## Rapport de l'Inspection des installations classées

Visite d'inspection du 26/03/2025

**Communauté d'Agglomération du Niortais**

Références : 0007202584/2025/153

*Extrait du rapport de l'intervention de septembre 2024*

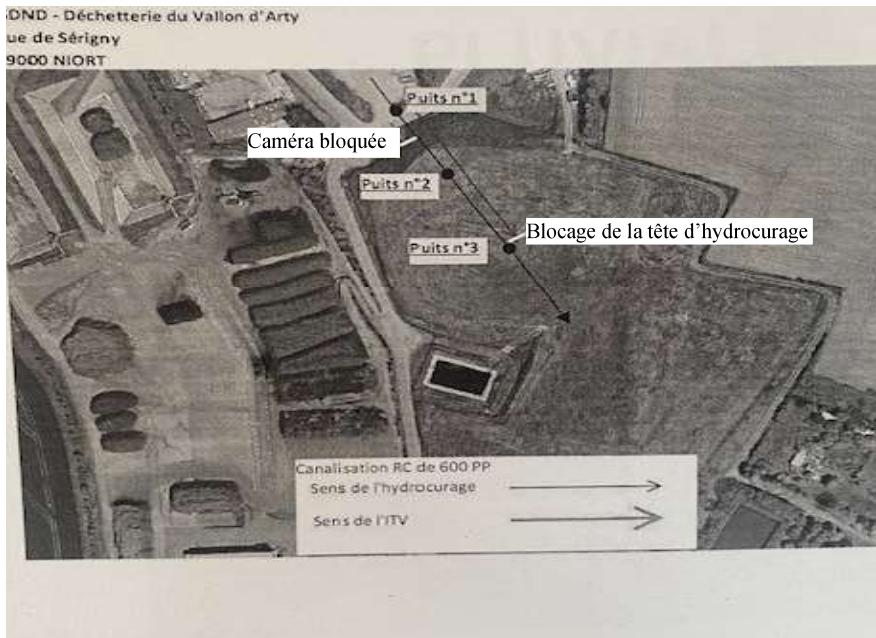
Depuis la dernière visite de l'inspection, 2 passages caméra supplémentaires ont été réalisés le 23/04/24 et le 02/09/24 par la société SARP Sud-Ouest dans le drain de collecte des lixiviats sous l'ancienne ISDND du site par le puits 1.

Il n'a pas été possible pendant ces inspections caméra de visualiser la totalité des 430 m du drain. Lors de la première intervention de SARP Sud-Ouest, seulement 180 m ont pu être prospectés du fait de la limite technique d'intervention (longueur maximale du tuyau de l'entreprise réalisant la prestation) et de l'impossibilité d'accéder aux autres puits sans endommager leurs alentours du fait du poids du camion.

Lors de la première intervention d'avril 2024, la caméra est bloquée au bout de 4,30 m et des dépôts grossiers ainsi qu'un encrassement de la conduite sont observés dans le premier mètre de canalisation.

Le rapport de la deuxième inspection de septembre 2024 précise que la caméra est noyée entre les puits 1 et 2 au bout de 13,20 m (le puits 2 se trouve à 49,30m du puits 1), rendant impossible l'inspection caméra au-delà. Il émet également un doute sur le fait qu'il s'agisse d'un drain car les fentes ne sont pas visibles au niveau de la partie inspectée.

Le rapport indique également que le fond du puits 2 se trouve à environ 12m. Il fait état de la présence d'une couche dure de dépôts liée à la mise en charge du réseau. Le rapport conclut que l'entreprise n'est pas en mesure de proposer une solution de débouchage du drain du fait de l'unique accès au réseau depuis le puits 1.

L'exploitant indique qu'il n'existe pas de solution technique à ce jour pour contrôler l'ensemble du drain. De la même manière, il indique que compte tenu de la hauteur d'eau présente dans les puits de visite, il n'est pas possible de suivre la hauteur des lixiviats dans le fond des casiers.

=> L'exploitant doit apporter à l'inspection une proposition technique de suivi de la hauteur des lixiviats dans le fond des casiers ainsi que de la résorption du colmatage du drain constaté par les 2 interventions de la société SARP Sud Ouest de 2024. Ces éléments sont attendus dans un délai de 1 mois maximum.
